LICITACIÓN PÚBLICA GPNK N° 07/2022

“INGENIERÍA, PROVISIÓN DE EQUIPOS Y MATERIALES, CONSTRUCCIÓN - GASODUCTO PRESIDENTE NÉSTOR KIRCHNER Y OBRAS COMPLEMENTARIAS ETAPA I (GPNK)”.

CIRCULAR N° 03/2022

ACLARATORIA

46. Documento de referencia: Diagrama de línea GNKIB-00-DI-0001_0; típico de trampa
scraper GNKIB-00-L-PT-0001_0

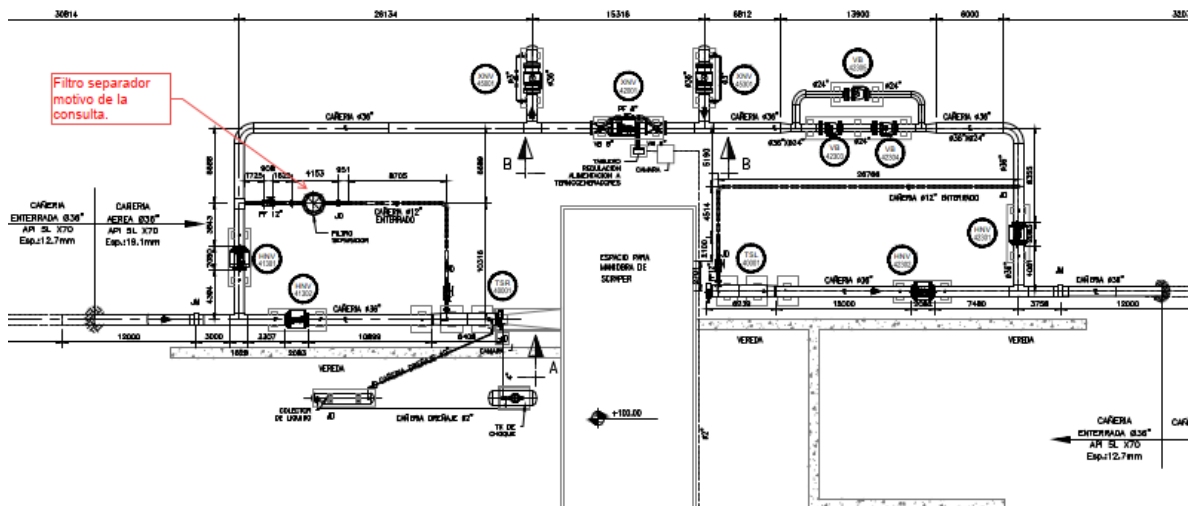
En el diagrama de línea, asociado a cada trampa receptora se muestra un filtro separador, instalado en la línea que vincula el barril mayor con el gasoducto.

Este filtro separador también está mostrado en el plano típico de trampa scraper. Ver para mejor referencia la siguiente imagen:

Sin embargo, en el P&ID GNKI03-R-PI-003_0 "EMED FISCAL SALIQUELLO", que incluye la trampa receptora TSR50001, el filtro separador no está incluido.

Consulta: *Por favor confirmar si se deben considerar estos filtros separadores asociados a cada trampa receptora.*

Se deberá instalar un filtro separador antes de la trampa scraper receptora mencionada.

48. Documento de referencia: GNKIB-03-R-PI-0001 EMED Fiscal Tratayen P&ID

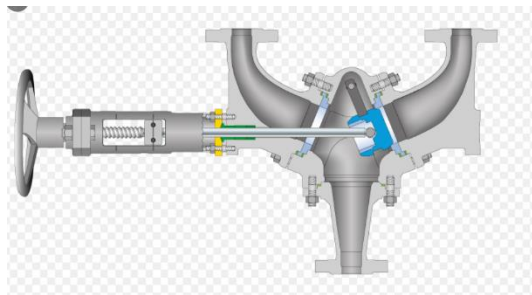
Se muestran en P&ID de referencia válvulas PSV sobre los separadores.

Consulta: *Favor enviar las Hojas de Datos de Ingeniería Básica de Válvulas de Seguridad PSV, o en caso contrario, definir los tamaños de las mismas (diámetros), para fines de cómputo.*

Indicar si es necesario cotizar una válvula tipo change-over para conexión de ambas válvulas PSV (ver figura, o similar).

No se entregará hoja de datos solicitada.

Se requiere incluir en el alcance de la cotización una válvula tipo change-over para conexión de ambas válvulas PSV.

54. Documento de referencia: GNKIB-00-L-DI-0001, Diagrama de Línea / GNKIB-03-R-PI-0001 EMED Fiscal Tratayen P&ID / GNKIB-03-R-PI-0002 EMED Fiscal Alimentación a Gasoducto Presidente Nestor Kirchner desde Loop NEUBA II P&ID.

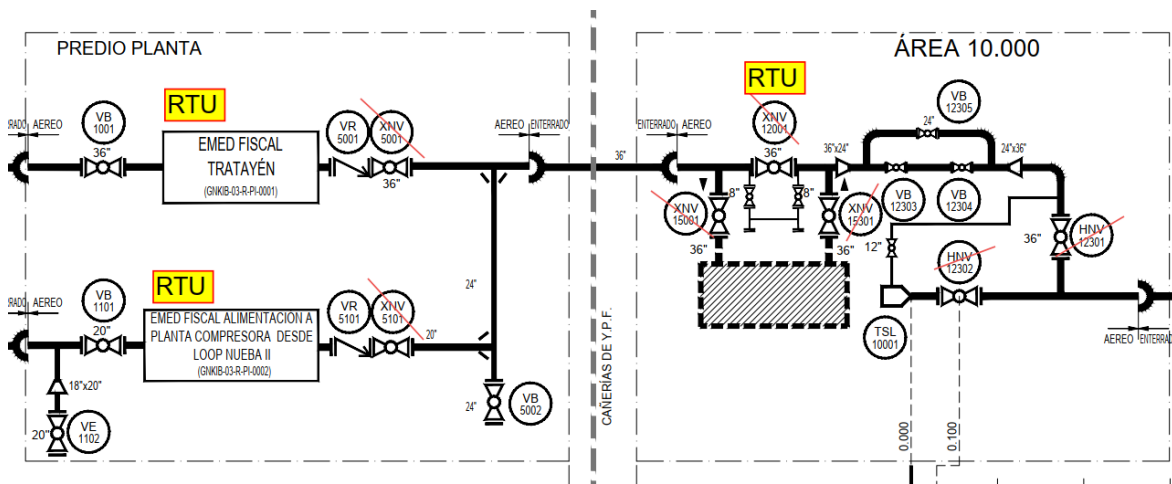
En PIDs y Diagrama de Línea de referencia interpretamos que se requieren RTU separadas para cada una de estas locaciones:

- EMED Fiscal Tratayen
- EMED Fiscal Alimentación a Planta Compresora desde Loop NEUBA II
- Lanzadera de scraper Área 10.000

según interpretamos en figura de más abajo:

Consulta: Favor indicar si se debe suministrar una RTU para cada sistema, o puede integrarse en una sola RTU (dimensionada para los 3 sistemas) a los tres sistemas.

Debe suministrarse una RTU para cada sistema.

55. Documento de referencia: GNKIB-00-L-DI-0001, Diagrama de Línea / GNKIB-03-R-PI-0003 EMED Fiscal Salliquelo P&ID / GNKIB-03-R-PI-0004 EMED Fiscal EMED Transferencia de PC Saturno NEUBA II a Gasoducto P&ID.

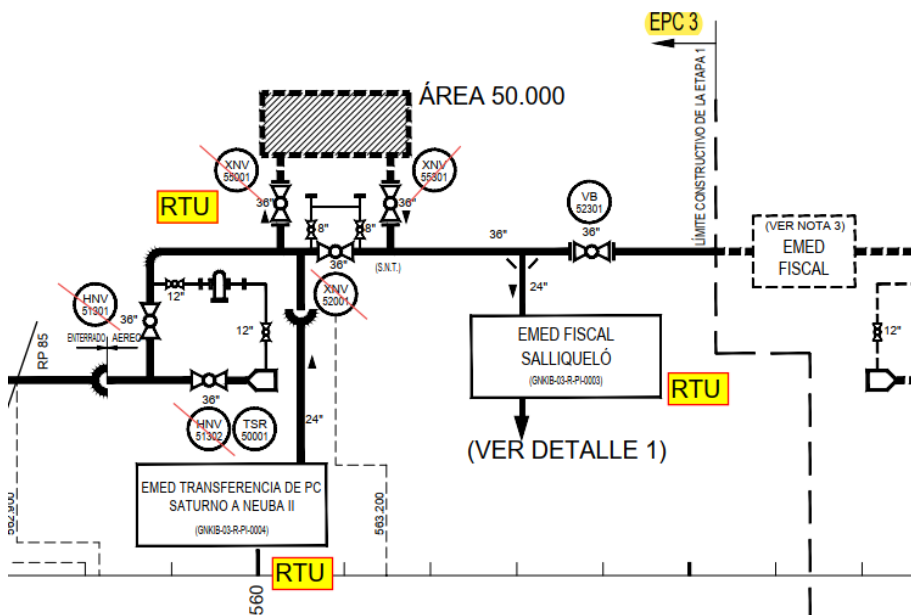
En PIDs y Diagrama de Línea de referencia interpretamos que se requieren RTU separadas para cada una de estas locaciones:

- EMED Fiscal Salliquelo
- EMED Transferencia de PC Saturno a NEUBA II
- Receptora de Scraper Area 50.000

según interpretamos en figura de más abajo:

Consulta: Favor indicar si se debe suministrar una RTU para cada sistema, o puede integrarse en una sola RTU (dimensionada para los 3 sistemas) a los tres sistemas.

Debe suministrarse una RTU para cada sistema.
